Rada Dzielnicy Targówek m.st. Warszawy

Warszawa, 10 stycznia 2020 r.

INTERPELACJA NR 203

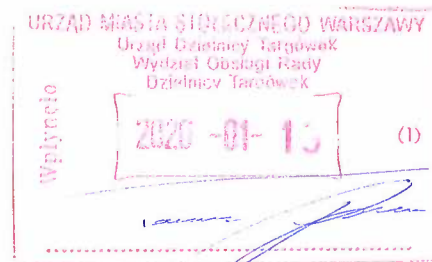
W wyniku działalności związanej z wykonywaniem mandatu radnych zwracam się z prośbą o korektę organizacji ruchu przy wyjściu z metro Trocka (wyjście numer 2). Większość pasażerów wychodząca tym wyjściem z metra kieruje się w kierunku osiedla, bazaru i szkoły, co wymaga przejścia przez ulicę Zamiejską. Brak jest w tym miejscu chodnika - piesi przeciskają się pomiędzy samochodami. Jest to zdecydowanie główny kierunek ruchu z tego wyjścia. Po drugiej stronie ulicy Zamiejskiej jest szeroki chodnik który jest naturalnym (najprostszym) ciągiem prowadzącym w kierunku szkoły, bazaru i bloków.

- wydzielenie miejsca przy ulicy Zamiejskiej po stronie wyjście z metra na obniżony chodnik o szer. 2 m,
- poszerzenie opaski przy ulicy Zamiejskiej po stronie bazaru do 2 m,
- zabezpieczenie chodnika po obu stronach przed parkowaniem,,
- zamianę istniejącego wypustu chodnika po stronie bazaru na miejsce parkingowe.
